PCN/17/022/DE

Produktgruppe: Rundsteckverbinder M12

Titel: **M12 Power Wanddurchführung L-Kodiert**
Änderung der Position und der Farbe der Leiter
und Umgestaltung des Flansches

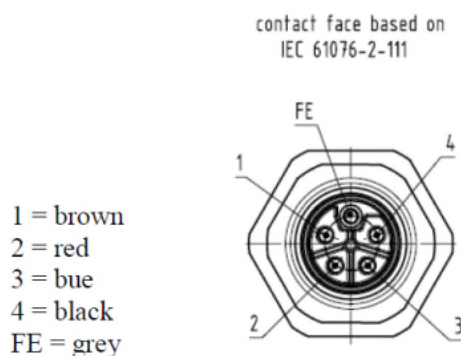
2.) Umgestaltung des Flansches, um scharfe Kanten zu entfernen.

1.) Positions- und Farbänderung der Leiter

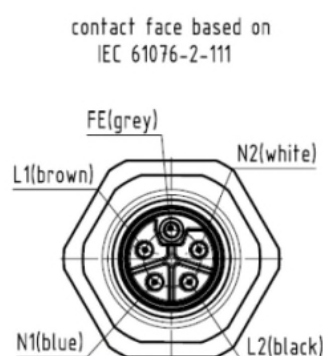
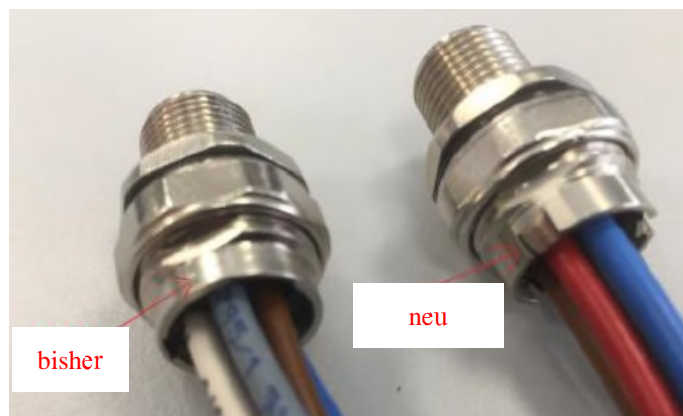
bisher

neu

Diese Änderung wurde zur Erfüllung der neuen Profinet Spezifizierungen vorgenommen und basiert ebenfalls auf der IEC 61076-2-111.
